Für eine 3. Beteiligung zum RPD vorgesehene Änderungen

***Hier: Änderungen der graphischen Darstellung in der Beikarte 4A
im Vergleich zur Fassung gemäß Regionalratsbeschluss vom
23.06.2016***

Ä3BT-Beikarte-4A Legende Nr.01

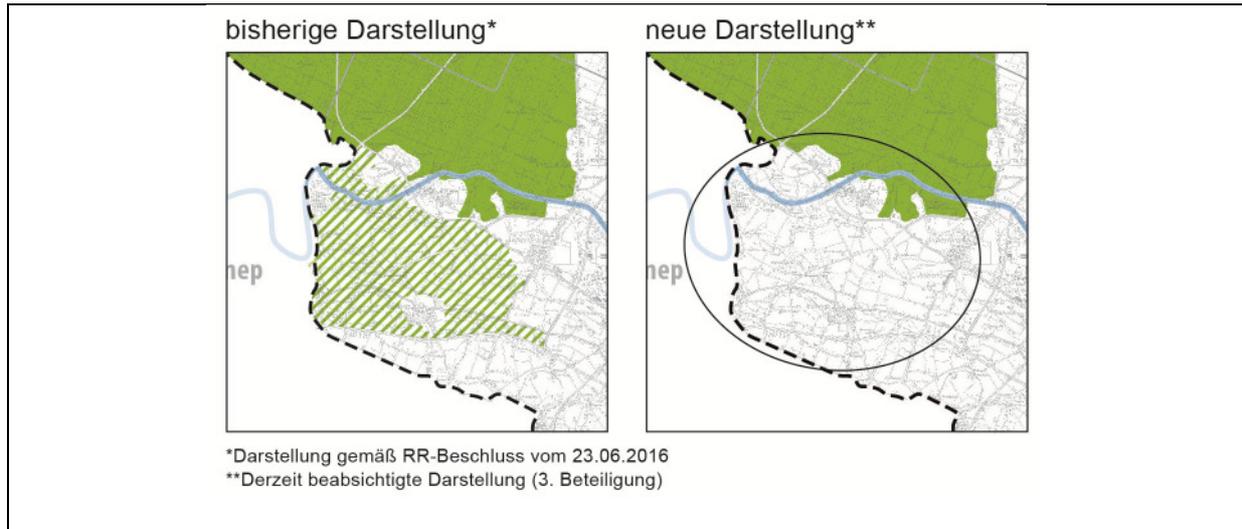
<p>*Darstellung gemäß RR-Beschluss vom 23.06.2016 **Derzeit beabsichtigte Darstellung (3. Beteiligung)</p>	
<p>Begründung: Im Nachgang zur Erörterung wurde durch den Regionalrat erwogen, bei der Berücksichtigung unzerschnittener verkehrsarmer Räume (UZVR) die untere Größenschwelle für aus regionaler Sicht besonders zu berücksichtigende UZVR in allen Bereichen der Planungsregion einheitlich auf 20 km^2 festzulegen (s. Ä3BT-Kap. 4.1.1 G5). Der LEP NRW legt diesen Schwellenwert bei 50 km^2 fest; die Erläuterungen zu Grundsatz 7.1-3 unzerschnittene verkehrsarme Räume führen aus, dass „In stärker verdichteten Teilräumen des Landes (...) auch der Erhaltung kleinerer unzerschnittener verkehrsarmer Räume bereits höhere Bedeutung zu(kommt)“. Im Ergebnis entfällt damit die Berücksichtigung der UZVR $>10 \text{ km}^2 - 20 \text{ km}^2$ entlang der deutsch-niederländischen Grenze. Die Begründung, dass die tatsächliche gesamte Ausdehnung von unzerschnittenen Räumen aufgrund nicht grenzüberschreitend vorliegender Daten nicht zu ermitteln ist, wird als nicht hinreichend für deren Berücksichtigung und somit als nicht nachvollziehbar angesehen. Mit der gegenüber dem LEP NRW abgesenkten Größenschwelle berücksichtigt der Grundsatz weiterhin die hohe Verdichtung in der Planungsregion. Die Änderung in der Legende der Beikarte 4A - Unzerschnittene verkehrsarme Räume stellt eine inhaltliche Anpassung an die veränderten textlichen Festlegungen dar.</p>

Ä3BT-Beikarte-4A Goch Nr.01

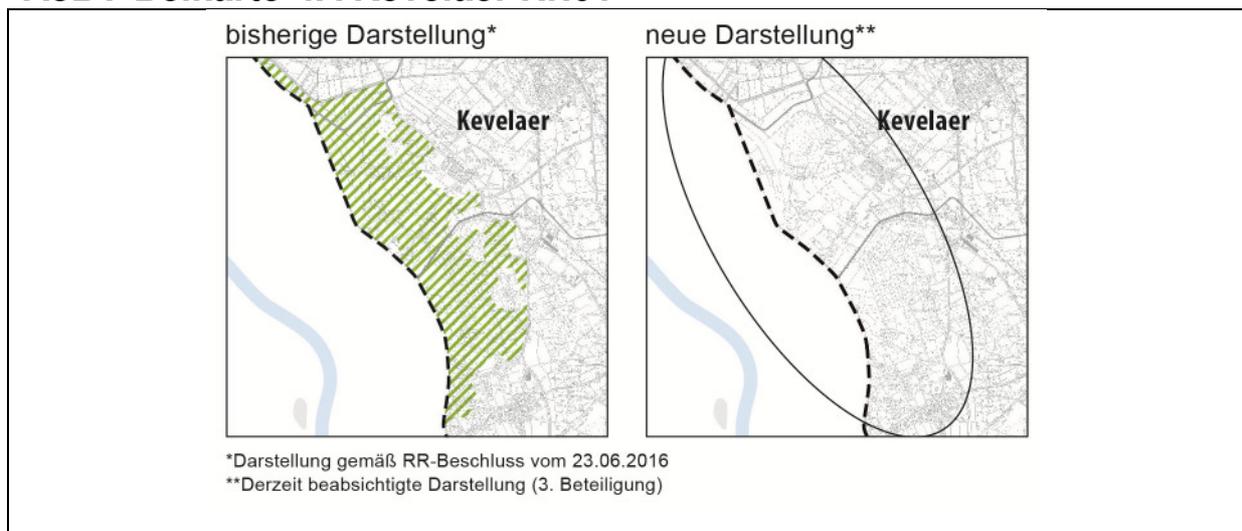
Im Nachgang zur Erörterung wurde durch den Regionalrat erwogen, bei der Berücksichtigung unzerschnittener verkehrsarmer Räume (UZVR) die untere Größenschwelle für aus regionaler Sicht besonders zu berücksichtigende UZVR in allen Bereichen der Planungsregion einheitlich auf 20 km² festzulegen (s. **Ä3BT-Kap. 4.1.1 G5**).

Im Ergebnis entfällt damit in der Beikarte 4A die Darstellung der UZVR >10 km² - 20 km² entlang der deutsch-niederländischen Grenze, hier der UZVR in Goch mit einer Fläche von 17,4 km². Die Begründung, dass die tatsächliche gesamte Ausdehnung von unzerschnittenen Räumen aufgrund nicht grenzüberschreitend vorliegender Daten nicht zu ermitteln ist, wird als nicht hinreichend für deren Berücksichtigung und somit als nicht nachvollziehbar angesehen. Die Änderung der Darstellung der Beikarte 4A - Unzerschnittene verkehrsarme Räume stellt eine inhaltliche Anpassung an die veränderten textlichen Festlegungen dar.

Ä3BT-Beikarte-4A Kevelaer Nr.01

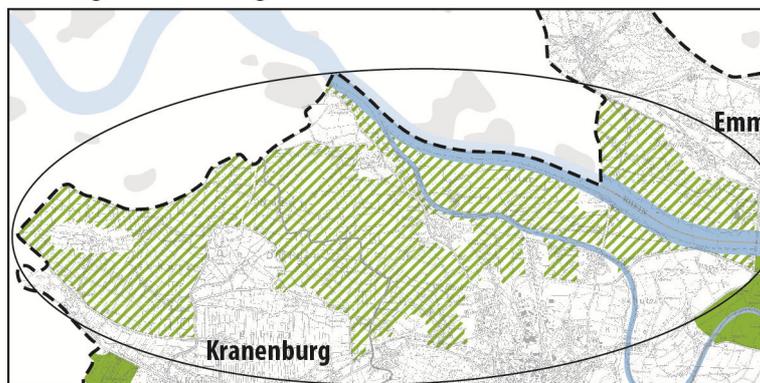
Im Nachgang zur Erörterung wurde durch den Regionalrat erwogen, bei der Berücksichtigung unzerschnittener verkehrsarmer Räume (UZVR) die untere Größenschwelle für aus regionaler Sicht besonders zu berücksichtigende UZVR in

allen Bereichen der Planungsregion einheitlich auf 20 km² festzulegen (s. **Ä3BT-Kap. 4.1.1 G5**).

Im Ergebnis entfällt damit in der Beikarte 4A die Darstellung der UZVR >10 km² - 20 km² entlang der deutsch-niederländischen Grenze, hier der UZVR in Weeze, Kevelaer und Geldern mit einer Fläche von 19,1 km². Die Begründung, dass die tatsächliche gesamte Ausdehnung von unzerschnittenen Räumen aufgrund nicht grenzüberschreitend vorliegender Daten nicht zu ermitteln ist, wird als nicht hinreichend für deren Berücksichtigung und somit als nicht nachvollziehbar angesehen. Die Änderung der Darstellung der Beikarte 4A - Unzerschnittene verkehrsarme Räume stellt eine inhaltliche Anpassung an die veränderten textlichen Festlegungen dar.

Ä3BT-Beikarte-4A-KÜ-Kranenburg-Emmerich Nr.01

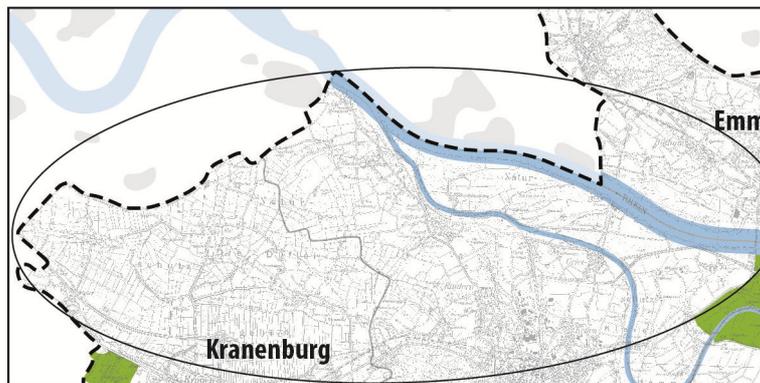
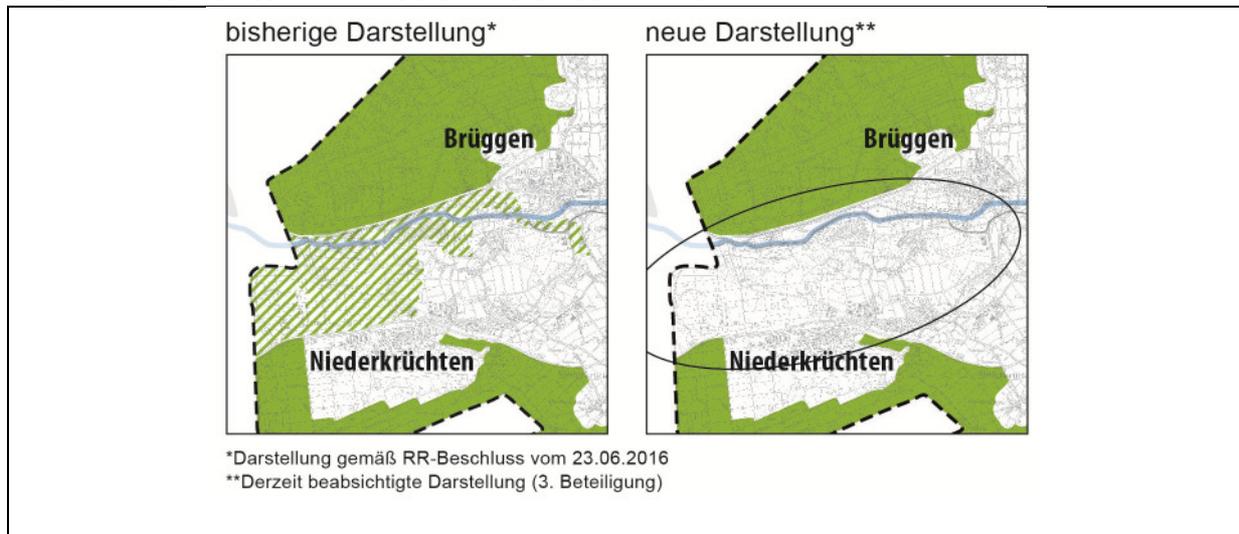
Im Nachgang zur Erörterung wurde durch den Regionalrat erwogen, bei der Berücksichtigung unzerschnittener verkehrsarmer Räume (UZVR) die untere Größenschwelle für aus regionaler Sicht besonders zu berücksichtigende UZVR in allen Bereichen der Planungsregion einheitlich auf 20 km² festzulegen (s. **Ä3BT-Kap. 4.1.1 G5**).

Im Ergebnis entfällt damit in der Beikarte 4A die Darstellung der UZVR >10 km² - 20 km² entlang der deutsch-niederländischen Grenze, hier vier unmittelbar aneinander angrenzende UZVR in Kleve, Kranenburg und Emmerich mit einer Fläche von 13,8 km², 19,5 km², 13,9 km² und 11,5 km². Die Begründung, dass die

tatsächliche gesamte Ausdehnung von unzerschnittenen Räumen aufgrund nicht grenzüberschreitend vorliegender Daten nicht zu ermitteln ist, wird als nicht hinreichend für deren Berücksichtigung und somit als nicht nachvollziehbar angesehen. Die Änderung der Darstellung der Beikarte 4A - Unzerschnittene verkehrsarme Räume stellt eine inhaltliche Anpassung an die veränderten textlichen Festlegungen dar.

Ä3BT-Beikarte-4A Niederkrüchten Nr.01

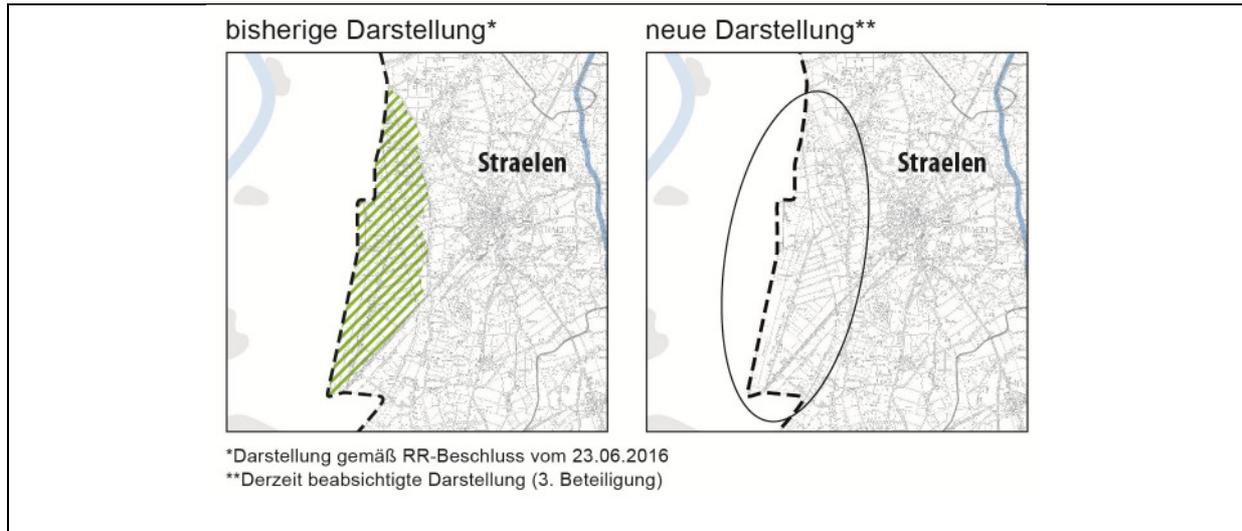
Im Nachgang zur Erörterung wurde durch den Regionalrat erwogen, bei der Berücksichtigung unzerschnittener verkehrsarmer Räume (UZVR) die untere Größenschwelle für aus regionaler Sicht besonders zu berücksichtigende UZVR in allen Bereichen der Planungsregion einheitlich auf 20 km² festzulegen (s. **Ä3BT-Kap. 4.1.1 G5**).

Im Ergebnis entfällt damit in der Beikarte 4A die Darstellung der UZVR >10 km² - 20 km² entlang der deutsch-niederländischen Grenze, hier der UZVR in Niederkrüchten und Brüggem mit einer Fläche von 13,9 km². Die Begründung, dass die tatsächliche gesamte Ausdehnung von unzerschnittenen Räumen aufgrund nicht grenzüberschreitend vorliegender Daten nicht zu ermitteln ist, wird als nicht hinreichend für deren Berücksichtigung und somit als nicht nachvollziehbar angesehen. Die Änderung der Darstellung der Beikarte 4A - Unzerschnittene verkehrsarme Räume stellt eine inhaltliche Anpassung an die veränderten textlichen Festlegungen dar.

Ä3BT-Beikarte-4A Straelen Nr.01

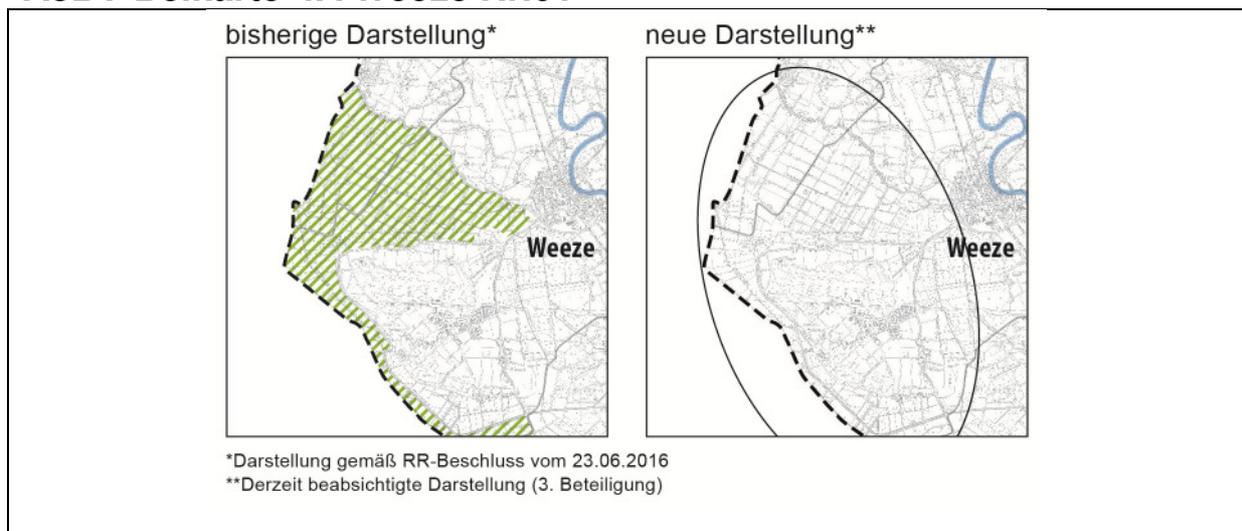
Im Nachgang zur Erörterung wurde durch den Regionalrat erwogen, bei der Berücksichtigung unzerschnittener verkehrsarmer Räume (UZVR) die untere Größenschwelle für aus regionaler Sicht besonders zu berücksichtigende UZVR in allen Bereichen der Planungsregion einheitlich auf 20 km² festzulegen (s. **Ä3BT-Kap. 4.1.1 G5**).

Im Ergebnis entfällt damit in der Beikarte 4A die Darstellung der UZVR >10 km² - 20 km² entlang der deutsch-niederländischen Grenze, hier der UZVR in Straelen mit einer Fläche von 10,4 km². Die Begründung, dass die tatsächliche gesamte Ausdehnung von unzerschnittenen Räumen aufgrund nicht grenzüberschreitend vorliegender Daten nicht zu ermitteln ist, wird als nicht hinreichend für deren Berücksichtigung und somit als nicht nachvollziehbar angesehen. Die Änderung der Darstellung der Beikarte 4A - Unzerschnittene verkehrsarme Räume stellt eine inhaltliche Anpassung an die veränderten textlichen Festlegungen dar.
